Ministero dell'Ambiente e della Sicurezza Energetica

Parere n. 925 del 21.12.2023

Progetto:	<i>Verifica di assoggettabilità alla VIA</i> “Porto di Napoli prolungamento e rafforzamento della diga Duca d'Aosta. Lotto b: rafforzamento” ID_VIP: 10362
Proponente:	Autorità di Sistema Portuale del Mar Tirreno Centrale (AdSP MTC)

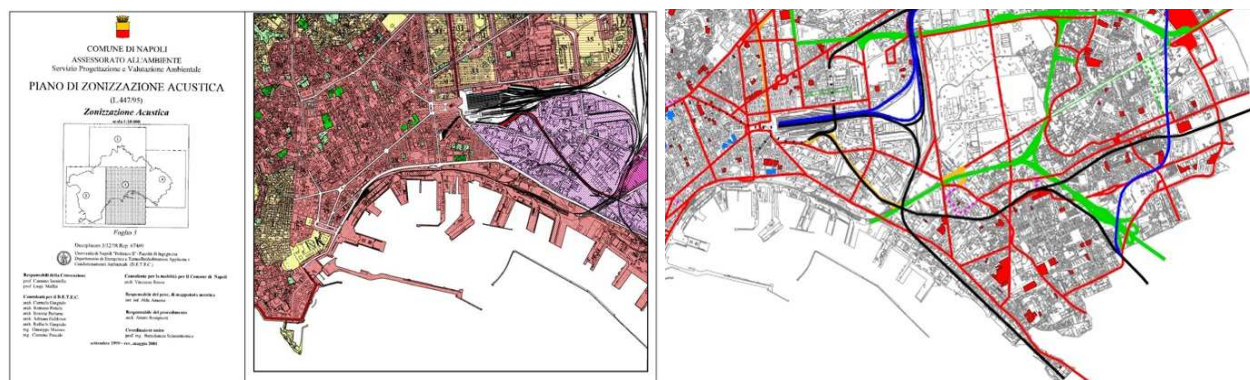
La CTVA tuttavia rileva che il passaggio di 27 camion/ora in prossimità delle scuole e centri abitati ad alta densità richieda comunque interventi di mitigazione atti a minimizzare o annullare ogni incremento dei livelli di contaminazione dell'aria.

Censimento ricettori.

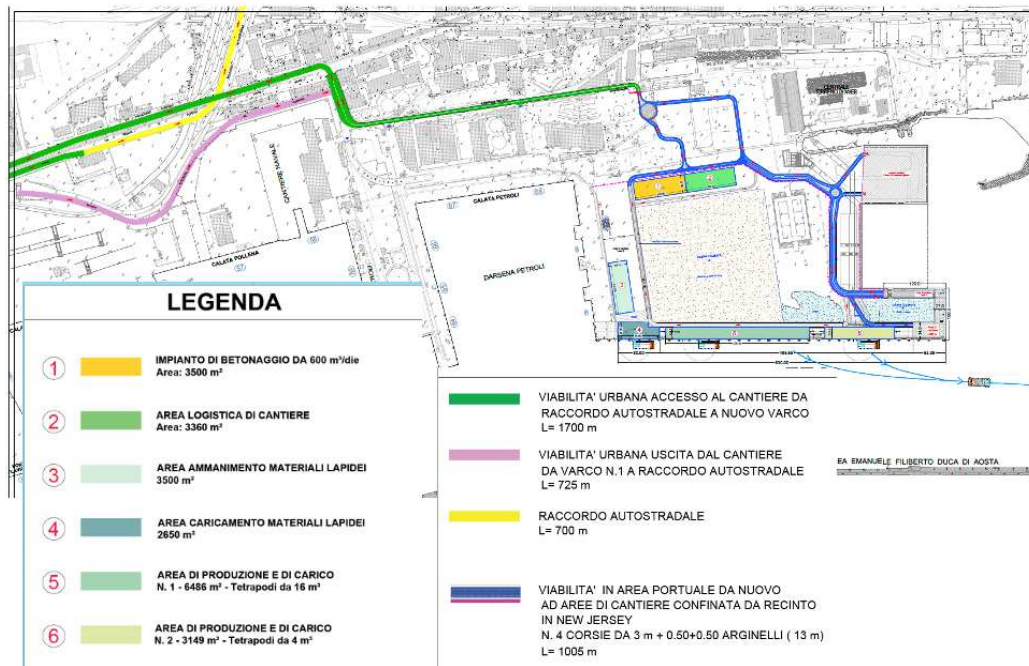
- Il Proponente dichiara che, per quanto riguarda il rumore, la fonte più critica ossia l'area di produzione dei tetrapodi, ed in particolare l'area in cui verrà installato l'impianto di betonaggio, dista circa 200 m dal ricettore residenziale più vicino e che, stante la vocazione portuale delle aree su cui insistono gli interventi, non si evidenziano modifiche con effetti negativi sull'assetto acustico del territorio.

- La CTVA ritiene quindi necessario lo sviluppo di interventi di mitigazione per i 27 camion/ora destinati al cantiere.

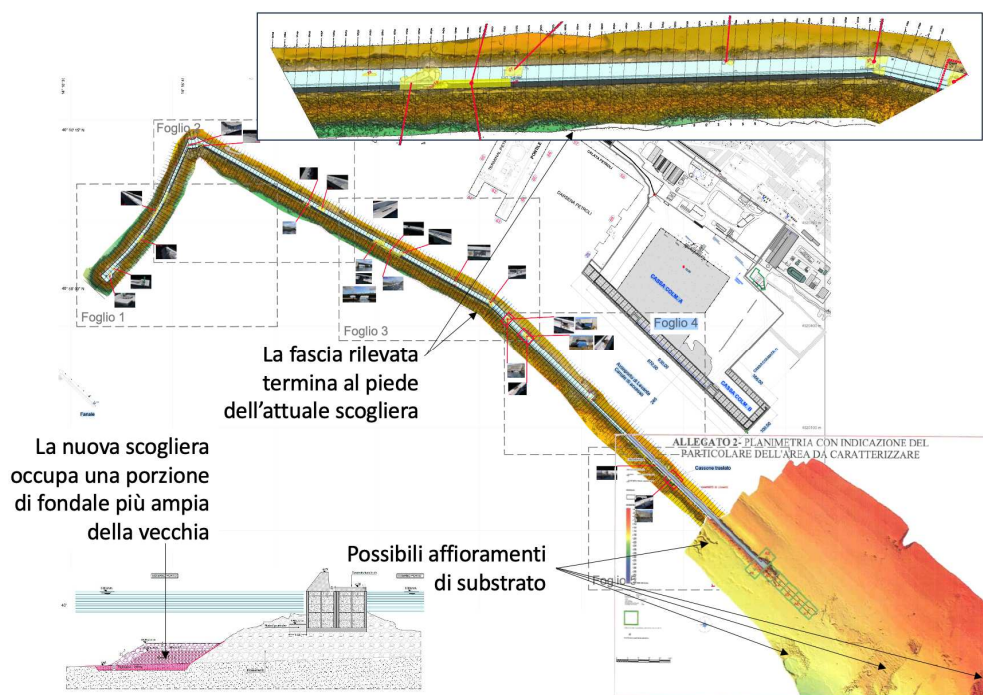
- 1) La risagomatura prevede un'imponente sostituzione di substrato colonizzato cioè verranno rimossi 100.000 m² di vecchia scogliera, sostituiti da nuova scogliera per 170.000 m²)
- 2) Il Proponente non illustra i caratteri della porzione di nuovo fondale che verrà occupato dall'opera, il cui piede sarà ad alcune decine di metri più verso mare dell'attuale.
- 3) Il Proponente non fornisce dati batimorfologici nelle già menzionate zone che saranno occupate da nuova scogliera per cui non è possibile verificare la presenza di substrato affiorante eventualmente ospitante biocenosi di pregio (e in teoria anche di relitti o altro).

La CTVA rileva la necessità di verificare la presenza di organismi di pregio colonizzanti la porzione di scogliera che sarà sostituita e prevedere interventi di mitigazione tramite traslocazione degli stessi in aree idonee preventivamente identificate.

A tal fine appare necessaria una caratterizzazione e mappatura multibeam + ROV degli habitat presenti in un raggio di 200 m dall'area di intervento e di ulteriori aree limitrofe idonee al trasloco di organismi.
